改善箇所説明図①

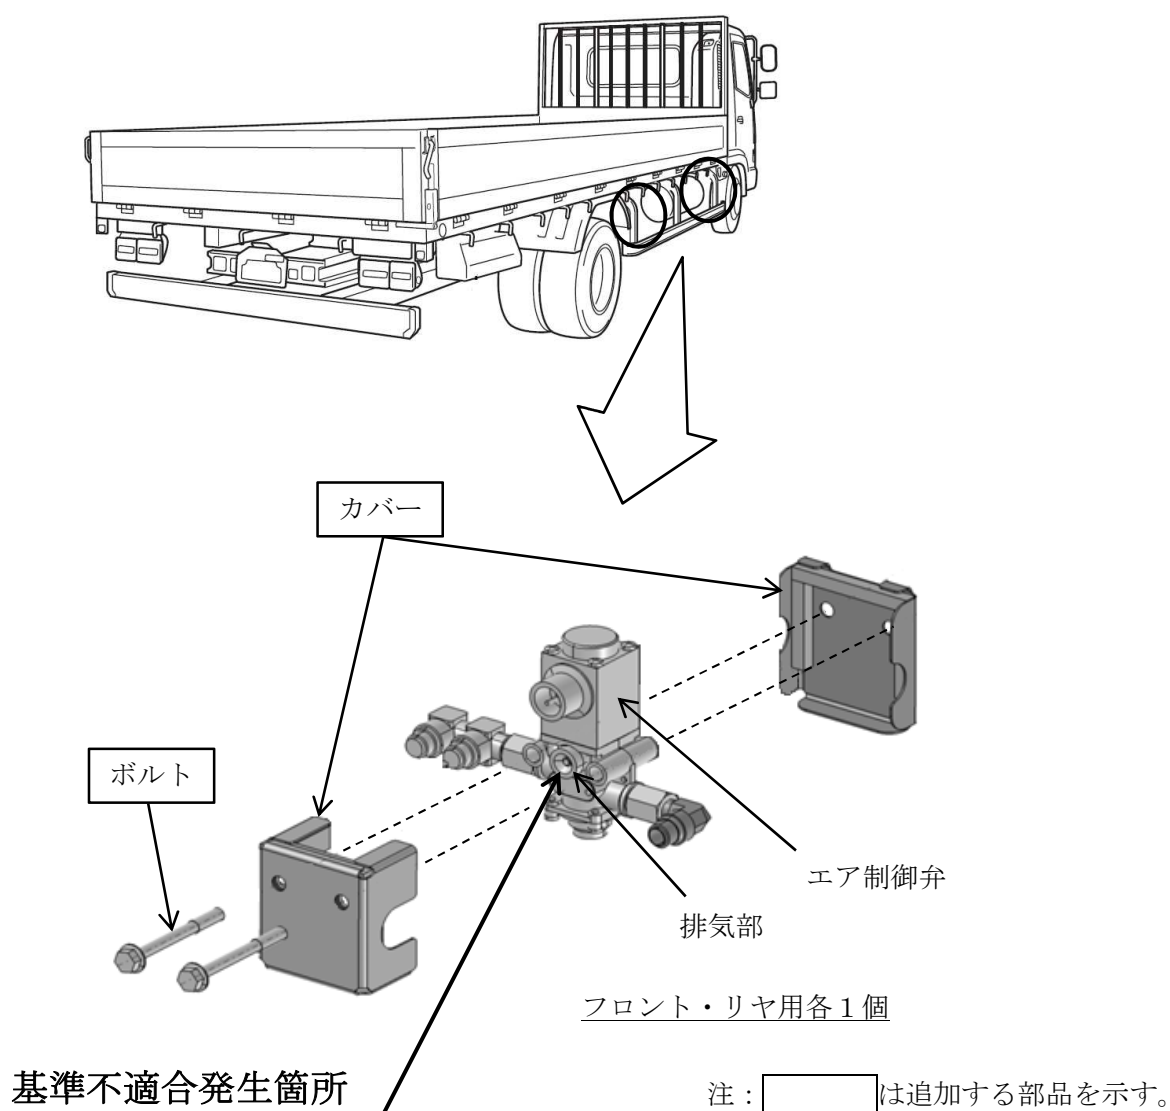
基準不適合発生箇所

中型トラックのブレーキシステムにおいて、エア制御弁の排気部構造が不適切なため、雪道走行等で排気部に水分が付着すると、凍結して排気部が閉塞することがある。そのため、ブレーキペダルを戻してもエアが排出できず、ブレーキが引きずり、最悪の場合、火災に至るおそれがある。

全車両、エア制御弁の排気部にカバーを取付ける。

識別：改善済車両にはネームプレートに白色ペイントを塗布する。
